1201 F/1201 FP

Il nuovo modello 1201 F offre, rispetto al modello (precedente) 1200 F, alcuni importanti miglioramenti:
- Disponibilità di canne in lunghezza di 67, 71, 76 cm.
- Bindella ventilata a ponticelli.
- Mobilchoke® intercambiabili a richiesta.
- Possibilità di aumentare la lunghezza del calcio mediante inserti modulari (Fig. 1/A) tra calcio e calciolo in gomma.
- Possibilità di variazione della piega del calcio a mezzo di set piastrine - spessori di 3 misure (Fig. 2/B).

Fig. 1

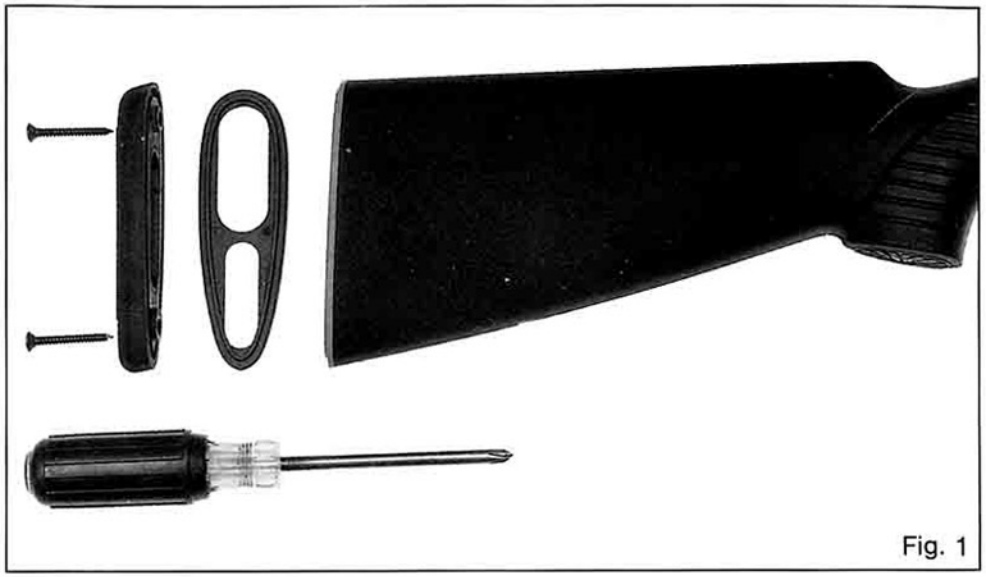
The new model 1201 F offers important improvements in comparison to the previous model (1200 F).
- Barrels are now available in 67, 71 and 76 cm. (26", 28" or 30")
- Raised ventilated rib
- Mobilchoke® interchangeable chokes on request
- Variable length of pull by using modular spacers between stock and recoil pad
- Variable heel drop (3 measurements) by using the appropriate modification set (plate+spacer)

Both models 1201 F and 1201 FP are normally factory set with a heel drop of 60 mm.
In order to modify the drop it is necessary to use the appropriate modification set consisting of a metal plate and a plastic spacer.
Available sets as follows:
60 mm. set (factory set)
55 mm. set on request
50 mm. set on request
It is advised to have the operation carried out by a competent gunsmith (use a 13 mm. hexagonal tube spanner, after removing rubber recoil pad with a medium sized cross-point screwdriver).
